DEMANDE DE RENSEIGNEMENTS N° 1 DE L'AHQ-ARQ À HQT

JUSTIFICATION DU PROJET

Hiver 2019-2019 poste Mansonville
Événements de GDP

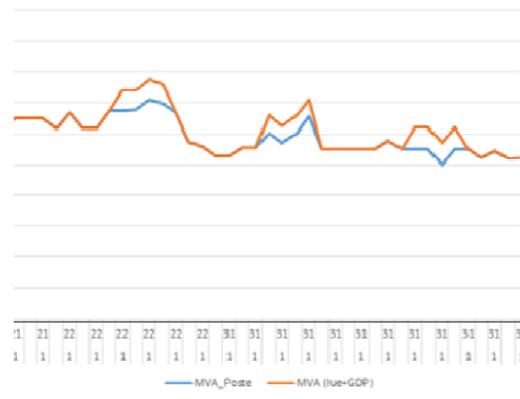
- 1.3 Pour l'hiver 2023-2024 et pour la « *Charge globale* » dont il est question à la référence (i), veuillez fournir les diverses statistiques sur le dépassement de capacité sur le profil de charge, avec et sans moyens de gestion, dont la liste apparaît à la référence (iii), et fournir ces statistiques pour chacun des deux modes de gestion, soit la « *vision réseau* » et la « *vision poste* », aussi mentionnés à la référence (iii). Dans l'éventualité où de telles informations ne seraient pas disponibles pour la « *Charge globale* » mais seulement par poste, veuillez alors fournir l'information pour chacune des lignes du tableau 2 de la référence (i).

Tableau 16²¹
Grille d'analyse du risque des systèmes d'automatismes (janvier 2020)

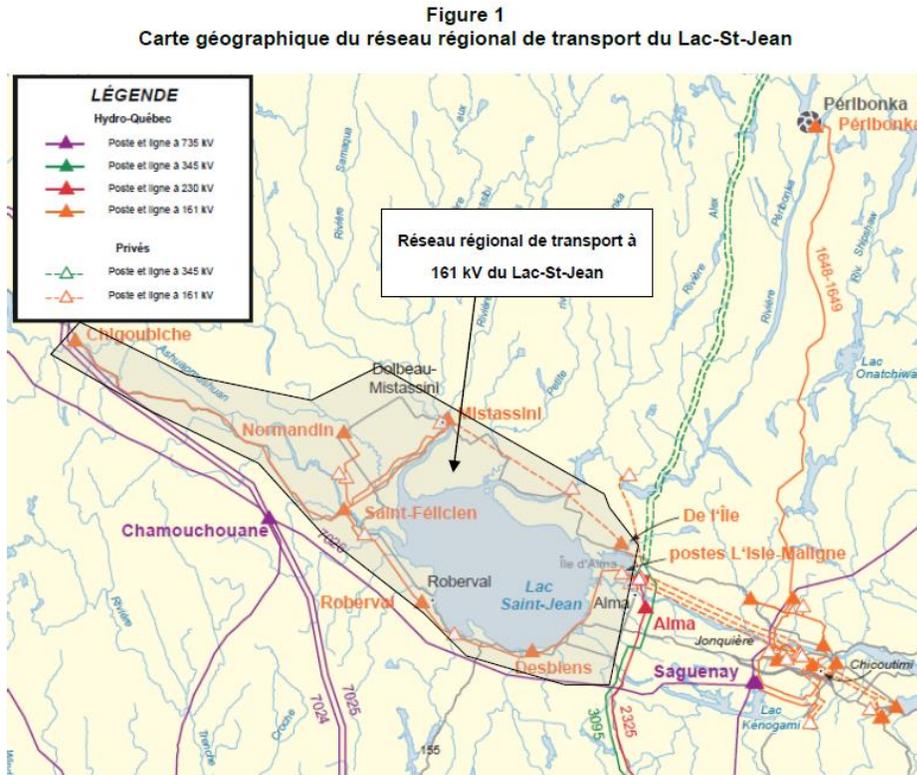
- 2.1 Veuillez fournir un tableau du même format que celui de la référence (ii) mais pour les équipements dont il est question à la référence (i), soit les services auxiliaires faisant l'objet du présent projet.
